Udviklingsplan for Sundby Kirkegård

Efterskrift

Bilag 1: Udviklingsplan fuldt implementeret, Margrethe Heide

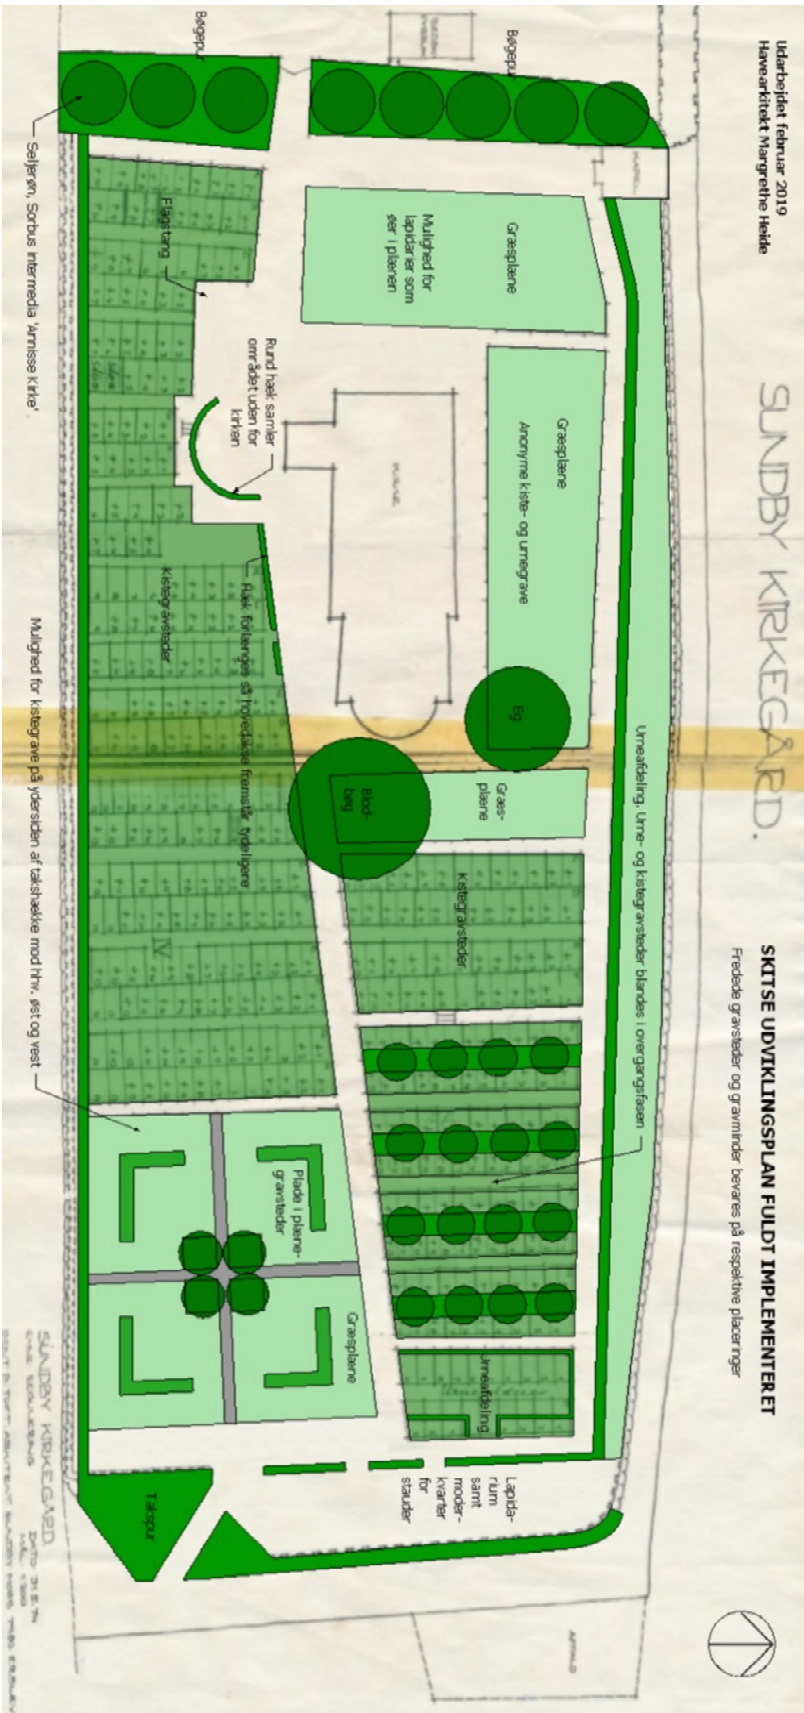
MBA bringer som alternativ i forslag, at man lader græsarealet nord for kirken forlænge i vestlig retning og medinddrager arealet vest for kirken. I denne græsflade kan der evt. etableres flere mindre "øer" med lapidarier (Se bilag 2: MBA's skitse). MR er positivt overfor planen, der desuden vil få kapellet til at fremstå mere markant, ligesom den landskabelige samhørighed med "Sundby Bakker", "Mosebjerg" og Thisted Bredning mod nord vil blive fremhævet. Det nye græsareal behøver ikke nødvendigvis at rumme lapidarier, men kan blot være et enkelt grønt område. Yderligere detaljering af området kan foretages senere.

Ved det opfølgende møde mellem MR og Havearkitekt MH foreslår MH - i forlængelse af MBA's ændringsforslag - at græsarealet vest og nord for kirken yderligere forlænges og udvides til også at omfatte et område øst for kirken. Herved vil man opnå, at den store blodbøg øst for apsis i lighed med det store egetræ nord for kirken kommer til at fremstå frit og udtryksfuldt i en plæne. Ved denne ændring vil der endvidere blive etableret en harmonisk, enkel og naturlig sammenhæng mellem alle græsarealerne vest, nord og øst for kirken, hvilket i et endnu større omfang vil fremhæve såvel det fritliggende kapel mod nord-vest som kirkens og kirkegårdens nære og markante samspil med de storslåede landskaber mod nord. (Det omhandlede areal øst for kirken indeholder række: A og B, Afdeling II).

MBA giver udtryk for, at området omkring kirkens indgangsparti og kirkens sydlige facade med fordel kan gøres til genstand for en arkitektonisk og æstetisk opstramning med en mere tydelig markering af grænsen og overgangen mellem på den ene side de øst-vest gående kirkestier og pladsen foran indgangspartiet - og på den anden side selve kirkegården og gravstederne.

Dette kunne eksempelvis effektueres ved beplantning med en hæk eller et pur, der omkranser og afgrænser pladsen foran indgangspartiet samtidigt med, at der bliver en tydelig markering af linjeføringen af hækkene ved indgangspartiet, idet man forlænger og fastholder de linjer, som hækkene i forvejen danner fra kirkens indgang langs den gennemgående sti i henholdsvis østlig og vestlig retning.

MR har i den forbindelse været opmærksom på, at denne beskæring vil kunne have den uønskede side-effekt, at Kirkegården bliver mere forblæst og udsat for vestenvinde. Til afhjælpning af dette bringer MBA i forslag, at man evt. kunne plante solitære vindføre træer som eksempelvis eg eller selje-røn i bøgepurret. MH foreslår i den forbindelse, at der kan plantes "*Annis Kirke Seljerøn*" med passende indbyrdes afstande.

MR er positivt indstillet overfor, at den foreliggende udviklingsplans to vestlige lapidarier opgives.

Det er derfor MR's forslag, at overvejelserne om at udvide græsarealet nord for kirken til også at omfatte området nordvest for kirken og området øst for kirken allerede nu medtages i udviklingsplanen, men at man venter med at detaljere den endelige udformning, idet dette mest hensigtsmæssigt vil kunne finde sted i forbindelse med næste revision af planen og evt. sammenfaldende med udarbejdelse af et elektronisk kirkegårdskort, som vil være et nyttigt redskab i forhold til den tidsmæssige placering af ændringerne under hensyn til udløb af fredningsperioden for de berørte gravsteder.

MH har viderebearbejdet dette forslag og ladet det indgå i den visualiserende oversigtsskitse over udviklingsplanen. Endelig udformning af ændringen vil dog kræve yderligere detaljering ved havearkitekt/landskabskonsulent, og den kan med fordel kombineres med en tiltrængt forskønnelse af de store fredede gravsteder, som grænser umiddelbart op til området.

På den baggrund har MR efterfølgende drøftet forholdet med MH, med hvem det blev aftalt, at hun udformer en sådan skitse, som baseres på et foreliggende kortmateriale fra 1974. MH har herefter på dette grundlag udfærdiget en farvelagt visualisering, som i oversigtsform bl.a. anskueliggør fordelingen mellem de "grønne" og "grå" elementer på kirkegården, som de vil fremstå efter implementering af planen.
